Vysvětlení a změna zadávací dokumentace č. 12 a 13

Záchrana smuteční síně v Brně-Židenicích, stavební práce

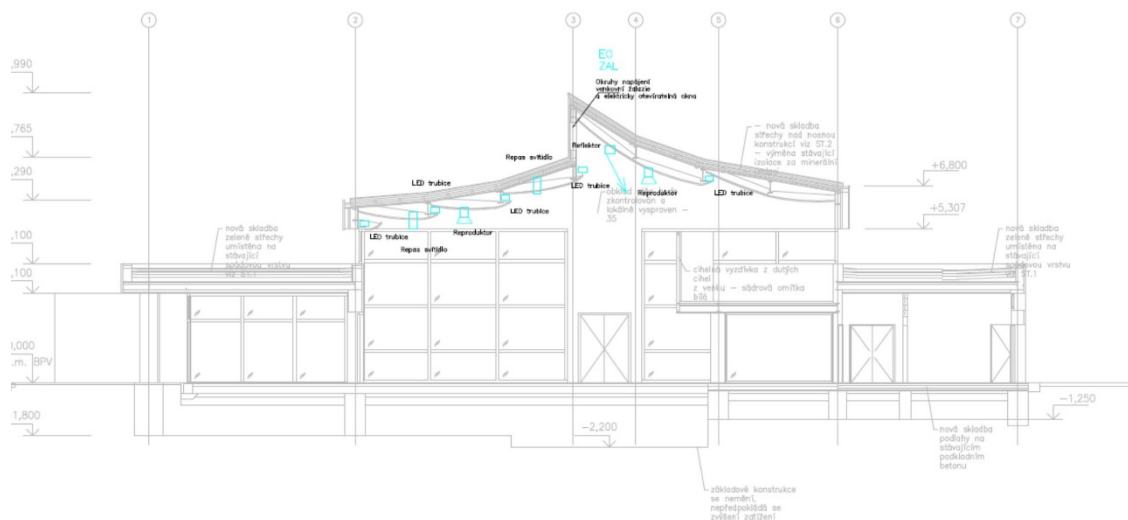
Otázka č. 3: *Žádáme zadavatele o podrobnou specifikaci prvku A 16. Ze zadávací dokumentace ani dodatečných informací není tato položka jasná.*

Jedná se o repasi příčky z části skleněné a z části obložené dřevěným obkladem. Pro představu posílám výkres z původní dokumentace.

Výkres D.1.4.2.22 Rozvody NN a osvětlení 2NP

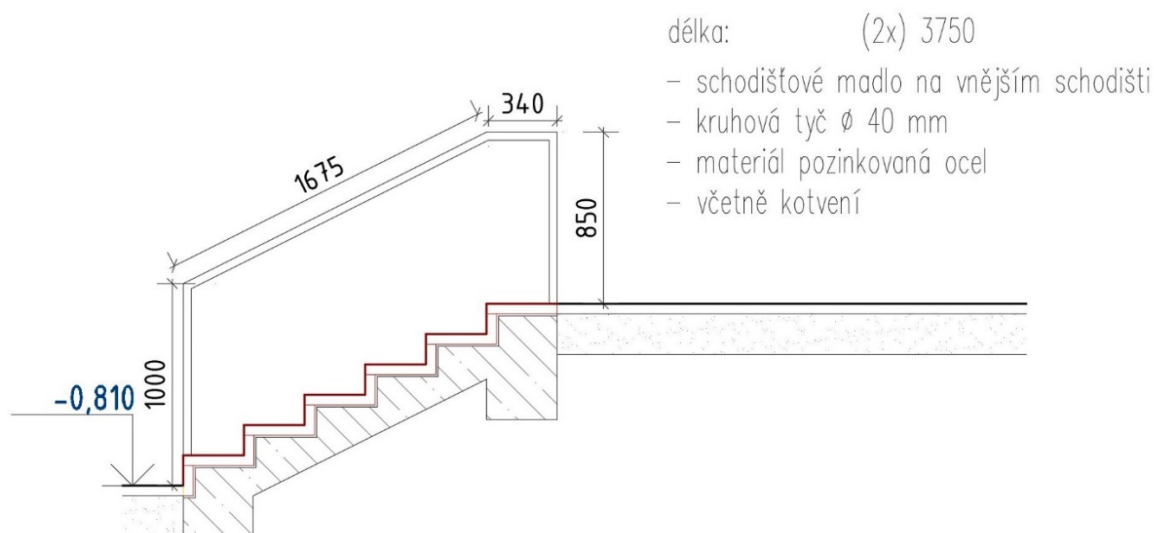
Otázka č. 7: Nová okenní pozice 102 má mít elektrické otvírání. Na co bude pohon okna napojen? Z dokumentace nejsme schopni vyčíst, zda se s připojením na elektroinstalaci počítá v rámci profese D. 1.4.2 - Silnoproudá elektrotechnika.

Elektrické napojení bude z rozvaděče RH, vývod EO(10A)
